改善箇所説明図

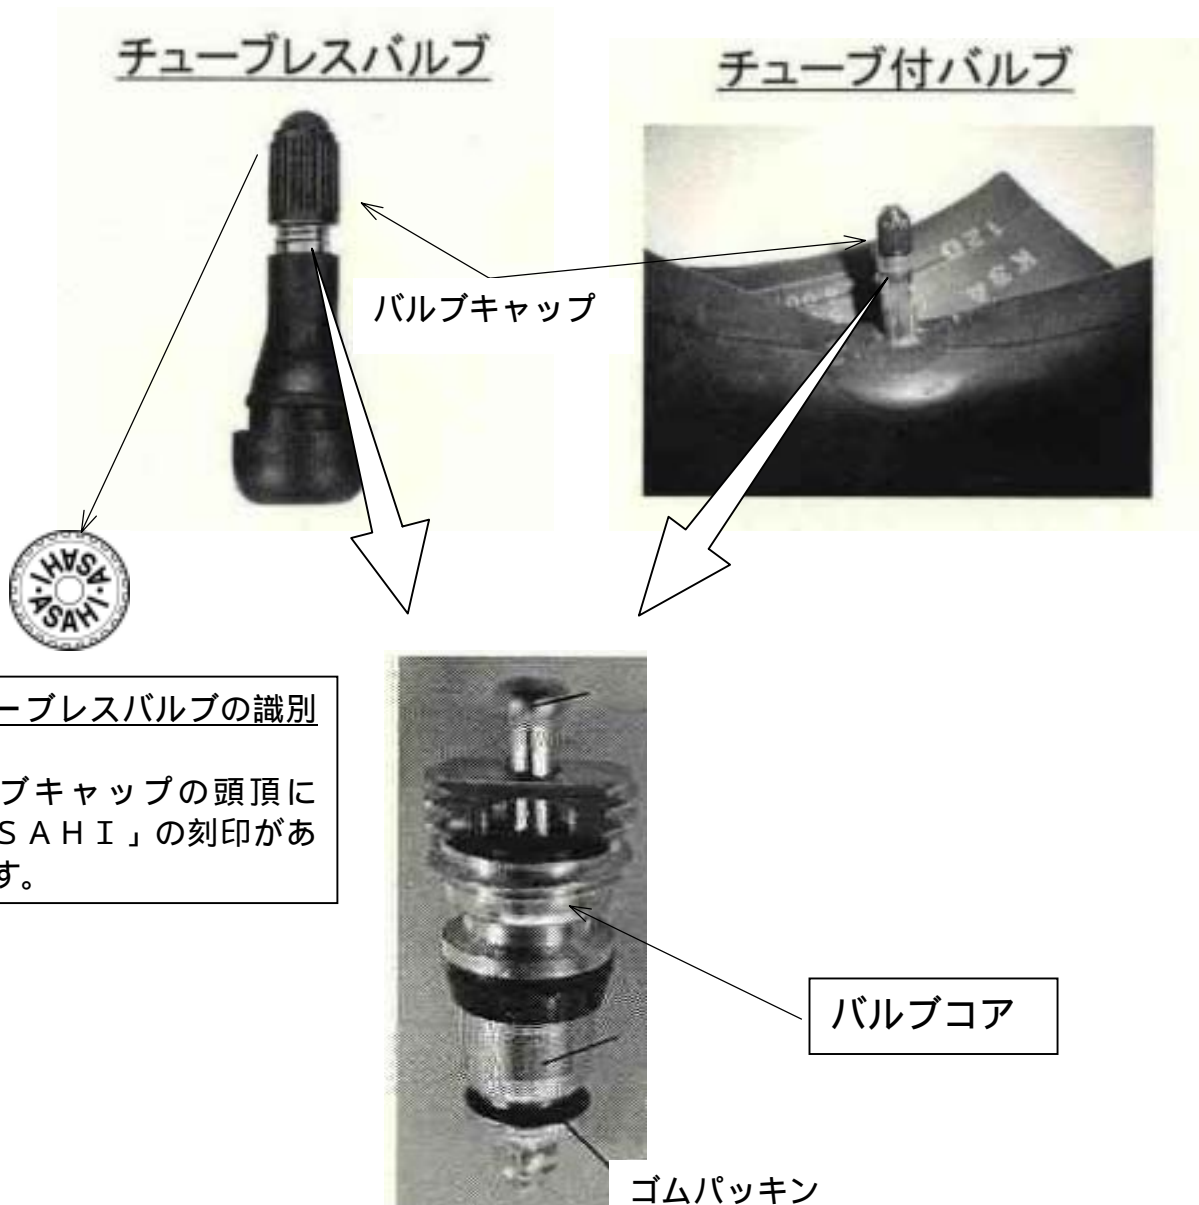
タイヤにエア充填するためのバルブコアにおいて、ゴムパッキンの材質が不適切なため、エア充填及びエアチェックを行った際にゴムパッキンのシールがずれるものがあり、エアが僅かずつ洩れるおそれがある。

(ただし、シール性のあるバルブキャップが取り付けられているものは洩れるおそれがない。)

バルブコアを対策品と交換する。

注： は交換部品を示す。
